## 改善箇所説明図

### 不具合内容

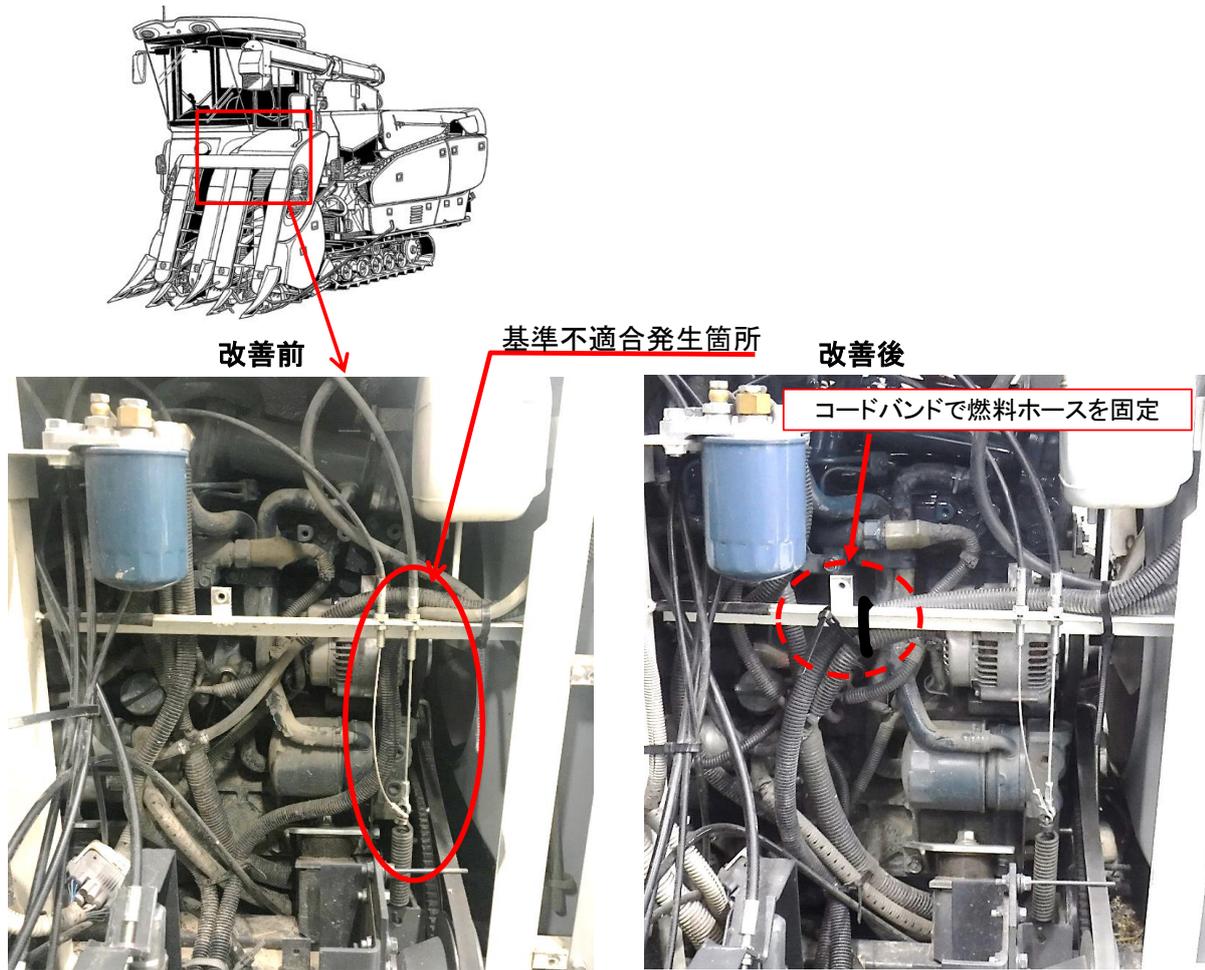
刈取脱穀作業車において、燃料ホースの固定方法が不適切なため、燃料ホースが駆動ベルトやプーリ等の回転物に接触しているものがある。そのため、燃料ホースが損傷し、燃料が漏れるおそれがある。

注)  印は追加部品を示す。

全車両、コードバンドにて燃料ホースを固定する。なお、燃料ホースに損傷が見られる場合は、燃料ホースを新品に交換する。
